## E - Links-Baureihe

Bitte korrigieren Sie folgenden Druckfehler im Teilekatalog mit der Nr. 9550, auf Seite 7, Teil 23:

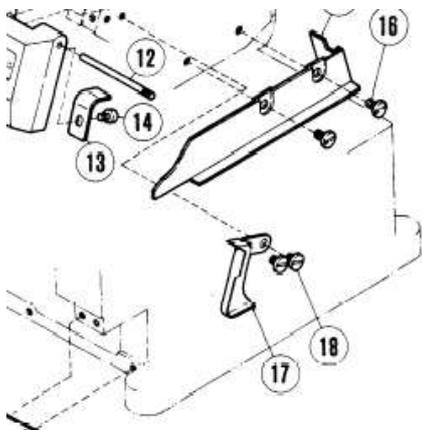
Teile-Nr. # 211109 muss sein  
Teile-Nr. # 211119 hinge (front cover)  
Bitte in Ihren Unterlagen korrigieren und bitte informieren Sie alle beteiligten Personen um Fehlbestellungen zu vermeiden.

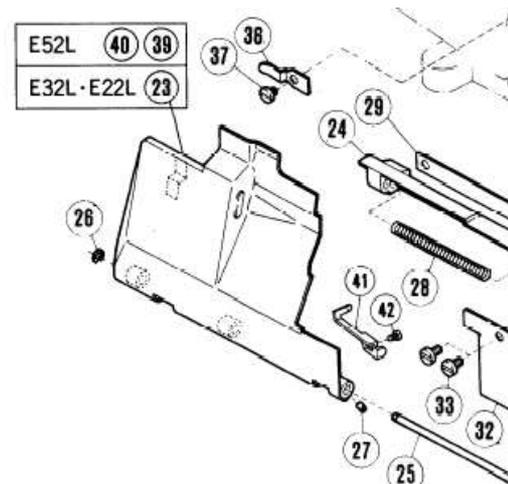
Bitte korrigieren Sie ebenfalls bei der E-left, Seite 6:

Teil (17) mit der Teile-Nr. 211109 ist korrekt und Teil (23) mit der Teile-Nr. 211109 muß richtig sein Teile-Nr. 211311 im Fall von E22L und 211117 im Fall von E32L
